Marktgemeinde Lieboch – Flächenwidmungsplan 5.00

Anhang E5

Sport- und Freizeitzentrum an der Kainach,
Auswirkungen auf das Schutzgut Würfelnatter -
Stellungnahme von Frau Dr. Renate Simbeni,
ökologik – technisches Büro für Biologie, 2.10.2018

Gegenstand: Sport- und Freizeitpark
Vorbesprechung des Bebauungsplanes

Abb. 1: ökologisch relevanter Ausschnitt des Besprechungsentwurfes (Quelle: Ingenieurbüro – Franz Radaschitz)

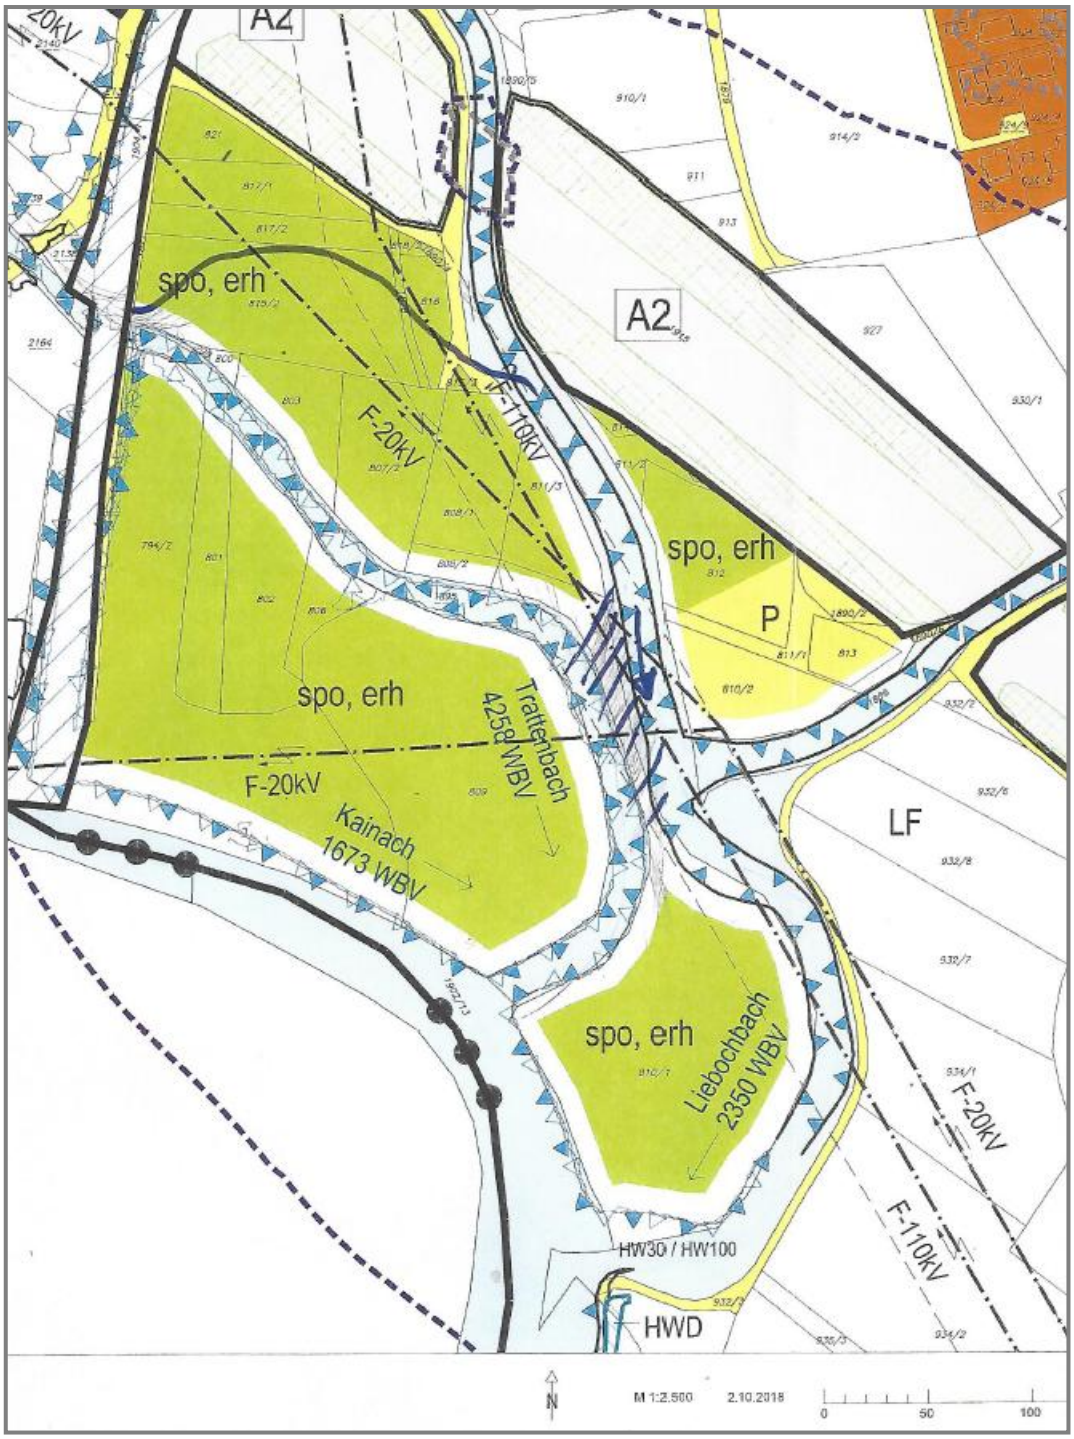
- Laut dem vorliegenden Lageplan zur Flächenumwidmung (siehe Abb. 1) wurden wie empfohlen Tabuzonen (Freihaltezonen) entlang der Gewässer ausgewiesen. Auf Grund des Maßstabs des Planes konnte nicht exakt ermittelt werden, ob überall der Mindestabstand von 10 m ab der Böschungskrone eingehalten wurde. Diesbezüglich sollte der Plan geprüft werden. Dieser Abstand zu Geh- oder Fahrwegen oder sonstiger Bebauung ist notwendig, da sich in diesen Pufferzonen zum Gewässer (Jagdrevier) die Ruhe – bzw. Schlafstellen der Schlangen befinden.

- Die ausgewiesene Parkfläche nördlich des Einmündungsbereichs des Lusenbachs wird grundsätzlich befürwortet. Allerdings sollte auf Grund des hohen Verkehrsaufkommens in diesem Bereich ein größerer Abstand zu den Gewässern (Lusenbach und Liebochbach) eingehalten werden. Im Zuge der Errichtung bzw. des Betriebs des Parkplatzes sollten Maßnahmen zum Schutz der Würfelnatter getroffen werden.

Abb. 2: Ausschnitt aus: Übersicht Gesamtkonzept Sport- und Freizeitzentrum Lieboch (Quelle: Planung Arbeitsgemeinschaft Kuess Architektur; holz.architekten)

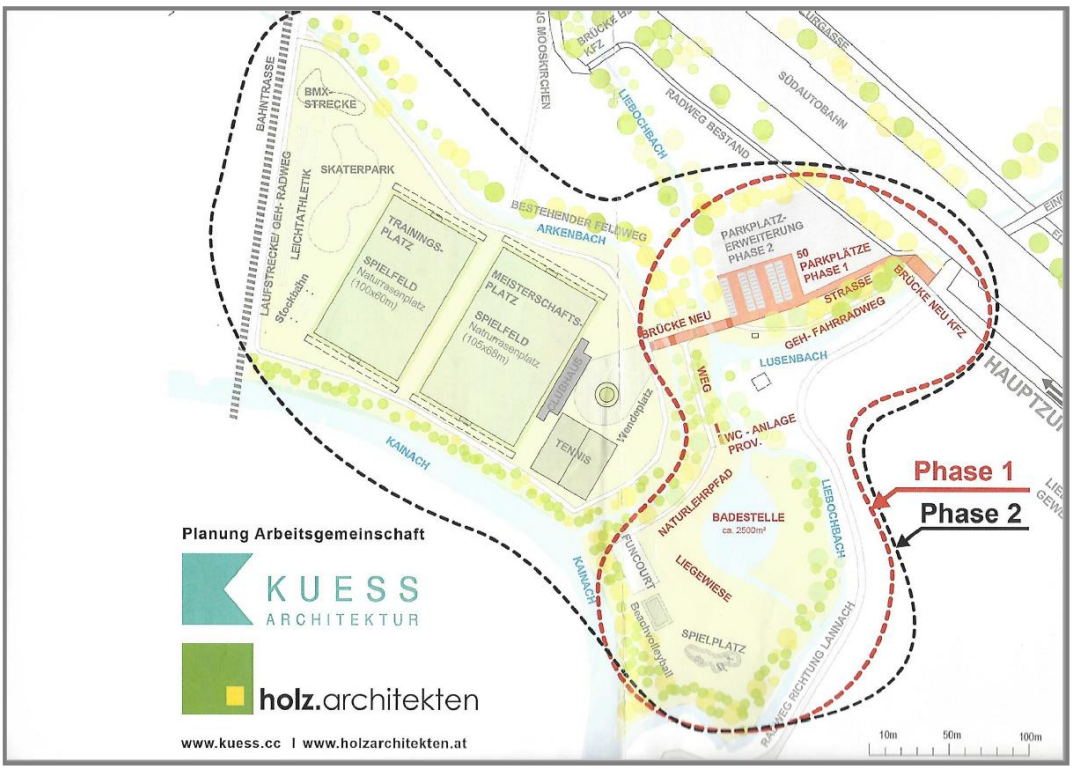
- Die geplante Badestelle sollte derart lokalisiert sein, dass sämtliche, für Menschen attraktive Bereiche (Schwimmbereich; Spielplatz; Beachvolleyball, Funcourt, Liegewiese etc.) nördlich bzw. nordwestlich des Einmündungsbereiches des Liebochbaches in die Kainach errichtet werden. Die letzten 300 m des Liebochbaches bis zur Einmündung in die Kainach weisen einen "sehr guten" Gewässerzustand auf und sind von sehr hoher ökologischer Wertigkeit (nicht nur für die Würfelnatter). Zum Schutz dieses natürlichen Bachlaufes vor störenden anthropogenen Einflüssen im Zuge des Freizeitparkbetriebes wird empfohlen, dass die angrenzenden Flächen als Pufferzonen (Flachwasserbereich, Verlandungszone mit Röhrichten bzw. Seggenried, der Badestelle dienen.

- Auf Grund der beengten Verhältnisse im Bereich der Naturrasenplätze bzw. Tennisplätze zwischen der Kainach und dem Arkenbach kann nicht ausgeschlossen werden, dass bei Veranstaltungen auch die grundsätzlich freigehaltenen Zonen anthropogenen Einflüssen ausgesetzt sind. Deshalb wurde eine Verlegung des Arkenbaches Richtung Norden angedacht. Da der Arkenbach in diesem Anschnitt kein Fischgewässer ist und nur temporär Wasser führt, ist er als Lebensraum bzw. Jagdrevier für die Würfelnatter nicht von wesentlicher Bedeutung. In der Ersteinschätzung ist deshalb eine Verlegung grundsätzlich denkbar wenn:
